Общество с ограниченной ответственностью  
Управляющая компания  
«Алтайский завод прецизионных изделий»  
(ООО УК «АЗПИ»)

*Информационное письмо.*

**Рисунок 2 – Секция А-08-004-04-00-04 (слева) и А-08-004-04-00-01 (справа).**

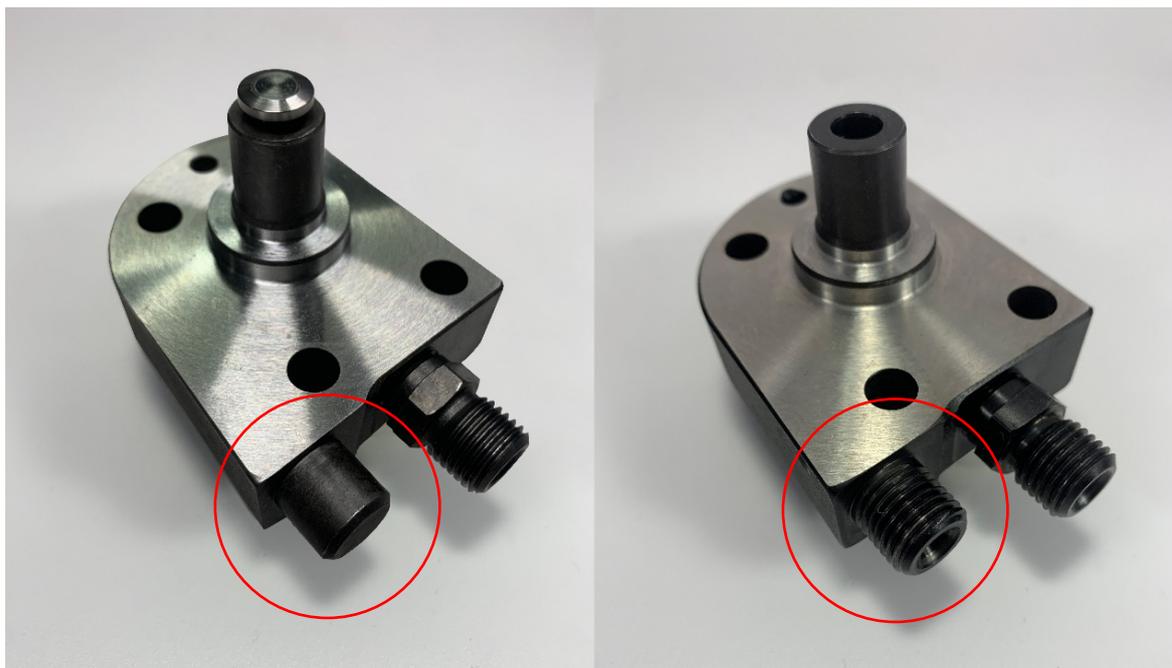
**Примечание 1:** секции А-08-004-04-00-04 (см. Рисунок 2) устанавливаются на ТНВД, поставляемые исключительно на конвейер ПАО «КАМАЗ». Отличаются от ремонтных секций А-08-004-04-00-01, входящих в комплект К-81-014-00-00-01, отсутствием резьбового соединения и топливоподводящего отверстия на объединяющем штуцере.

При замене секции А-08-004-04-00-04 (см. Примечание 1), расположенной на ТНВД А-08-004-00-00-01 под регулятором производительности, на ремонтную секцию А-08-004-04-00-01, входящую в комплект К-81-014-00-00-01, потребуется (см. Рисунок 1):

- Шаг 1. Снять защитный колпачок с объединяющего штуцера ремонтной секции;
- Шаг 2. На конус штуцера уложить шарик Ø6 мм входящий в комплект;
- Шаг 3. Установить пробку А-08-006-03-01-00 входящую в комплект;
- Шаг 4. Затянуть пробку моментом  $(49 \pm 2,5)$  Н.м  $[(5 \pm 0,25)$  кгс.м

**Рисунок 4 – Установка уплотнительных колец 6x1,5 и 7,5x2.**

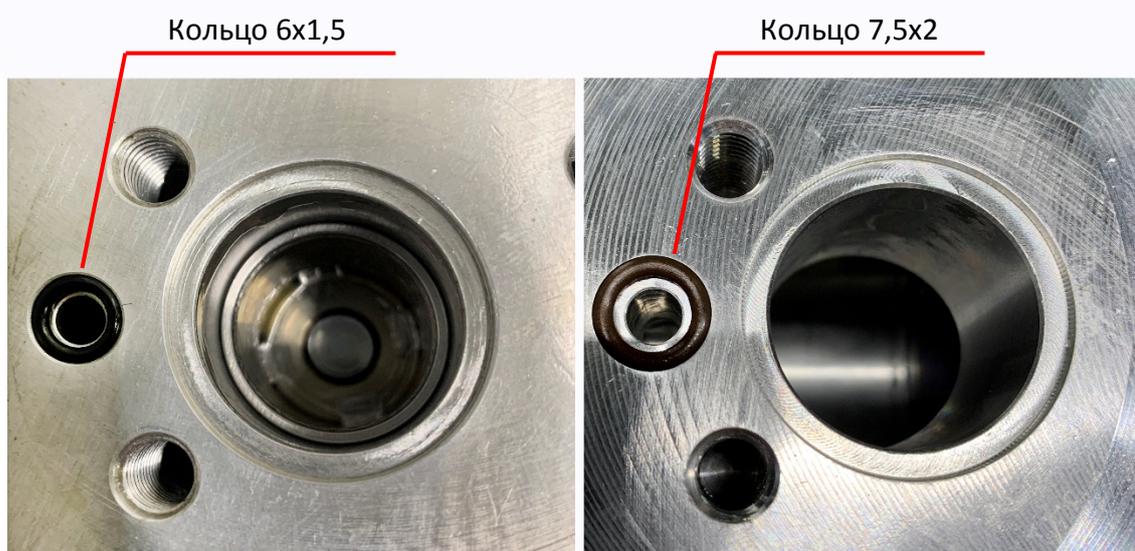
**Примечание 2:** Уплотнительные кольца 6x1,5 и 7,5x2, поставляемые в комплекте, устанавливаются между секцией насосной и корпусом ТНВД. Кольцо подбирается по диаметру цилиндрического углубления вокруг отверстия на корпусе ТНВД (см. Рисунок 4).
